REF: DRPN-NA-001-2020

**ESTUDIOS, DESARROLLO DE PLANOS, DISEÑO DE SISTEMAS
ESPECIALES Y PLUVIALES Y CONSTRUCCIÓN DE NUEVO
CENTRO REGIONAL UNIVERSITARIO DE SAN MIGUELITO DE
UNIVERSIDAD DE PANAMÁ.**

**RESPUESTA A AMPLIACIÓN DE INFORMACIÓN SOLICITADA
MEDIANTE EL OFICIO DRPN-IA-001-2020 DE 14 DE FEBRERO DE
2020.**

LOCALIZACION REGIONAL

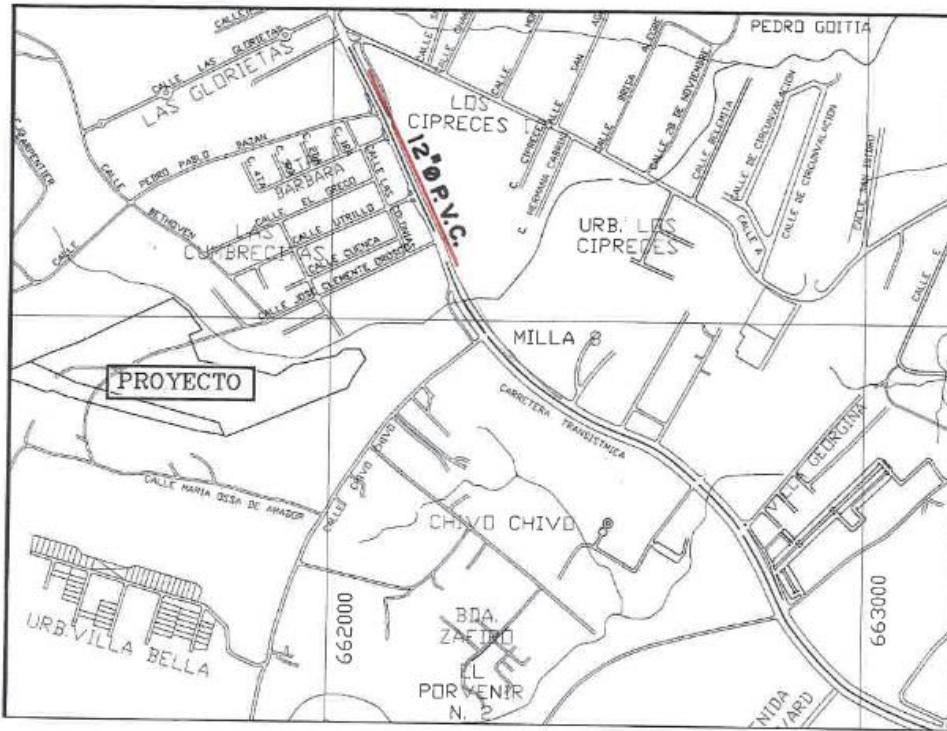
- a) Presentar la certificación vigente por parte del IDAAN, en base a la prueba de presión, considerando que esta entidad requiere dicho análisis para determinar si existe la capacidad de abastecer el proyecto
- b) En caso de que la certificación emitida, determine que no cuenta con la capacidad de abastecer el proyecto, se solicita, presentar alternativas para abastecer de agua potable el proyecto

- a) En la página siguiente se adjunta certificación emitida por el IDAAN en donde indican que cuentan con una línea de agua potable de 12” que pasa por la carretera Transístmica, adicionalmente esta entidad hizo entrega del gráfico de presión de esta línea de agua a solicitud de la empresa FG GUARDIA Y ASOCIADOS, S.A.
- b) La certificación emitida indica la línea principal de 12” existente en la Vía Transístmica y el gráfico de presión realizado por el IDAAN para el proyecto indica una presión promedio de 25 libras por pulgada cuadrada, la cual es superior al mínimo exigido por el IDAAN de 20 libras por pulgada cuadrada, para los sistemas de agua potable.

En el área del proyecto en la actualidad el IDAAN cuenta con una línea de agua potable de 12"Ø P.V.C. que pasa por la carretera Transístmica. La promotora deberá solicitar al IDAAN una prueba de presión para determinar la capacidad de esta línea de agua para poder suplir la demanda de su proyecto. Adjuntamos en el croquis de la localización del proyecto línea de agua.

Plano de corte y relleno:

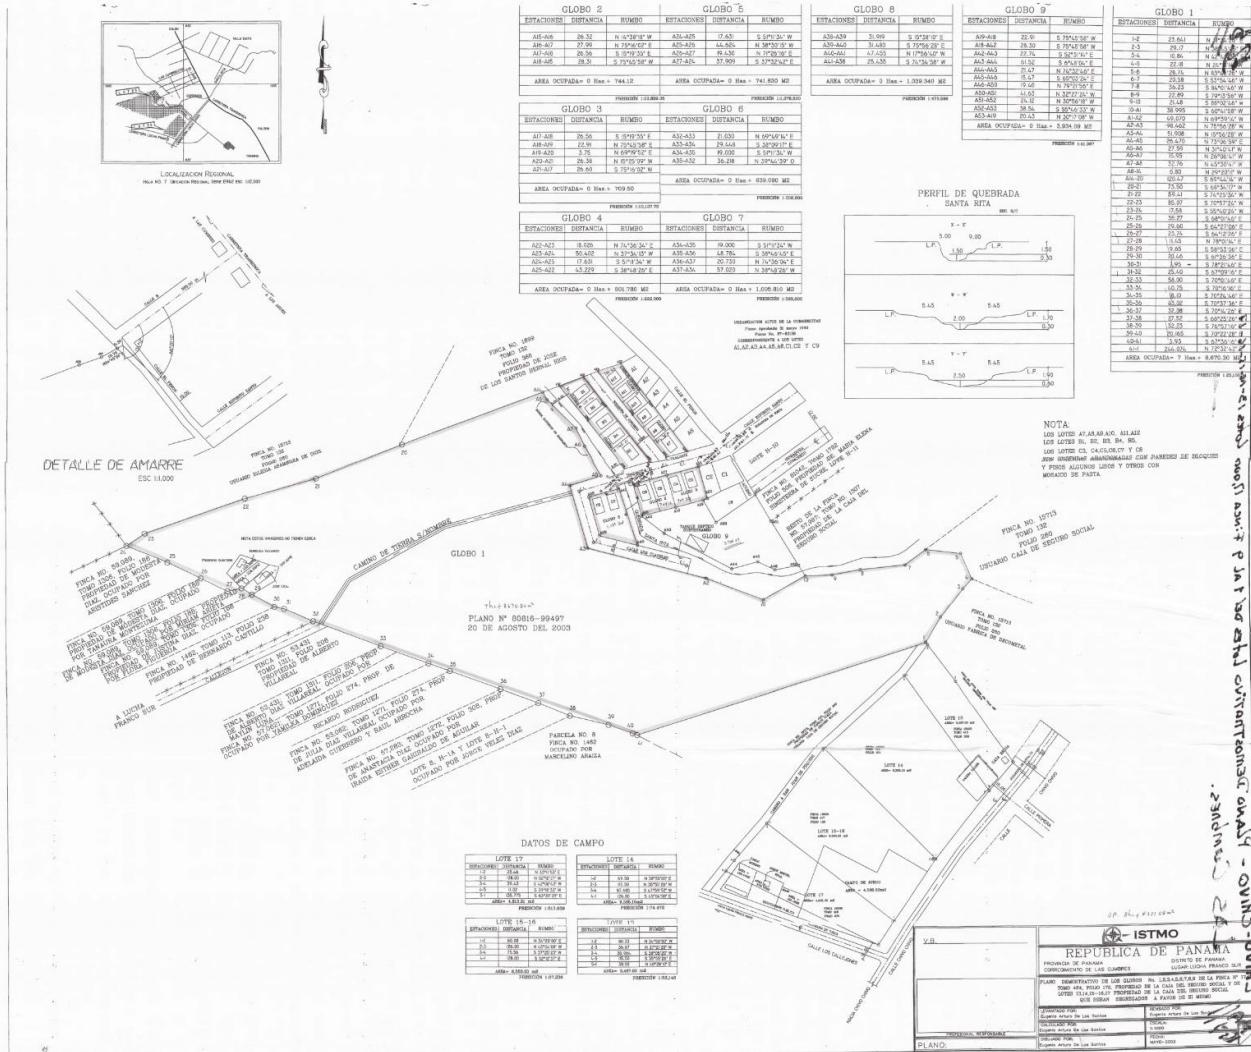
- a) Presentar el plano de corte y relleno
- b) Presentar volumen de corte y relleno
- c) Aclarar, cuál será el sitio de disposición final del material vegetal producto del desbroce y movimiento de terreno.

- a) Se adjunta plano de corte y relleno en los anexos del presente documento.
- b) El volumen de Corte es de: 60,682.70m³, el volumen de Relleno es de: 53,456.21m³.
- c) El material de desecho producto del desbroce se llevará a Cerro Patacón.
